再処理施設、廃棄物管理施設、MOX燃料加工施設
第1保管庫・貯水所及び第2保管庫・貯水所の軽油貯蔵タンクの
基数変更に伴う基礎地盤及び周辺斜面の安定性評価について

令和2年2月21日

日本原燃株式会社

軽油貯蔵タンク位置図

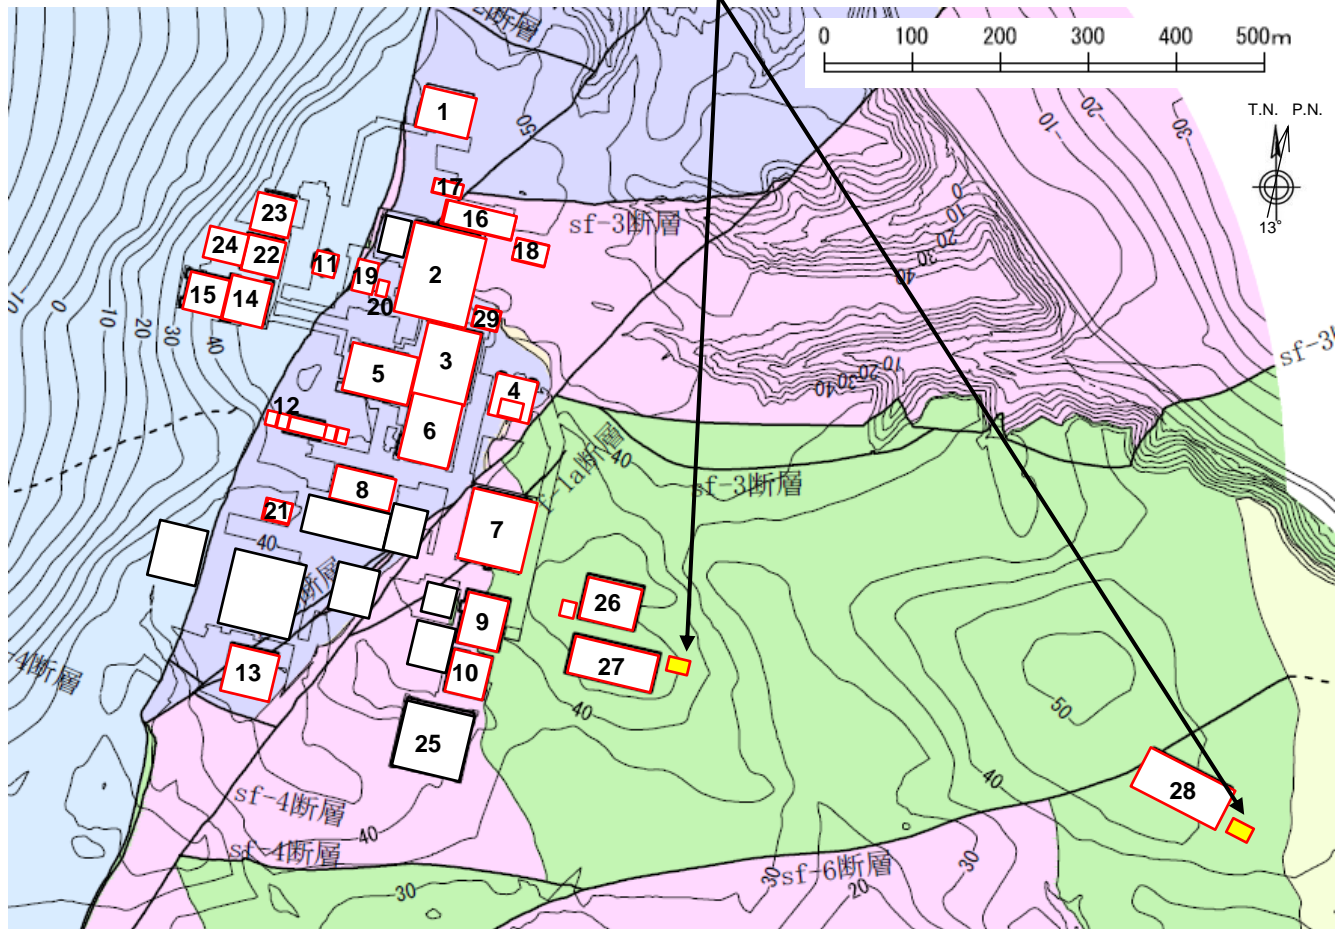
軽油貯蔵タンクを4基(第1保管庫・貯水所用2基[100m³×2]及び第2保管庫・貯水所用2基[100m³×2])から6基(第1保管庫・貯水所用3基[100m³×3]及び第2保管庫・貯水所用3基[100m³×3])へ変更する。

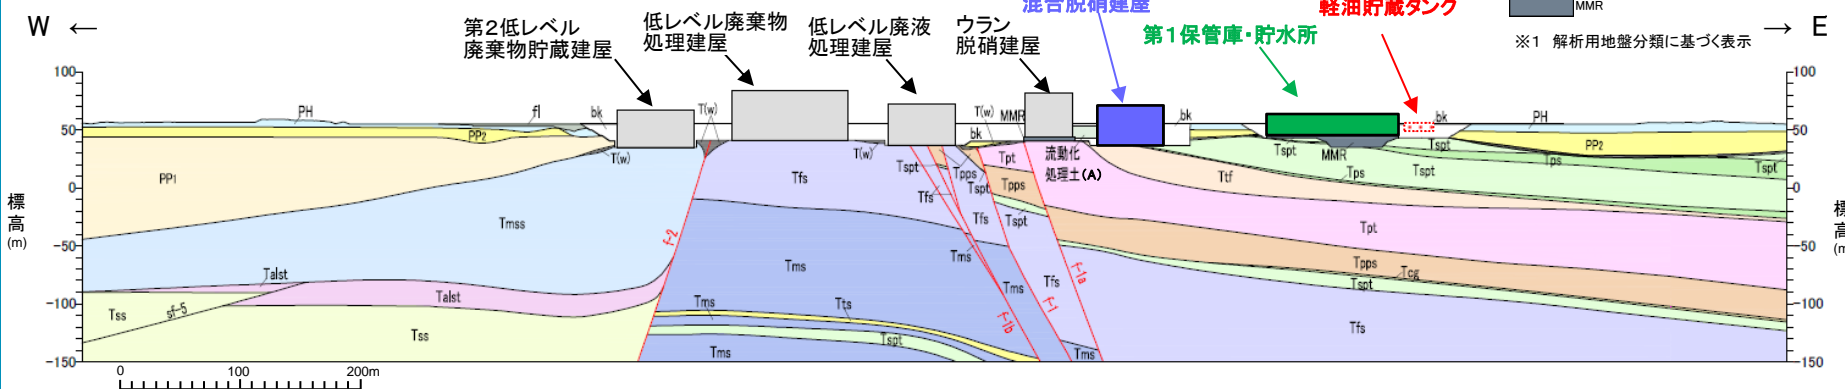
軽油貯蔵タンクは、第1保管庫・貯水所の東側に位置し、埋戻し土 (bk) 中に埋設される。また、軽油貯蔵タンクは砂質軽石凝灰岩にMMRを介して支持されている。軽油貯蔵タンクは、総重量が隣接する第1保管庫・貯水所と比して十分に小さいこと、地中構造物であり土の重量とほぼ同等であること、及び建屋など地上にある構造物と異なり振動特性が地盤に支配されることから、地盤扱いとしている。なお、緊急時対策建屋の重油貯蔵タンク及び第2保管庫・貯水所の軽油貯蔵タンクについても同様に地盤扱いとしている。

第1保管庫・貯水所及び第2保管庫・貯水所の軽油貯蔵タンクは基数変更した場合でも、これまでの評価結果に影響はない。
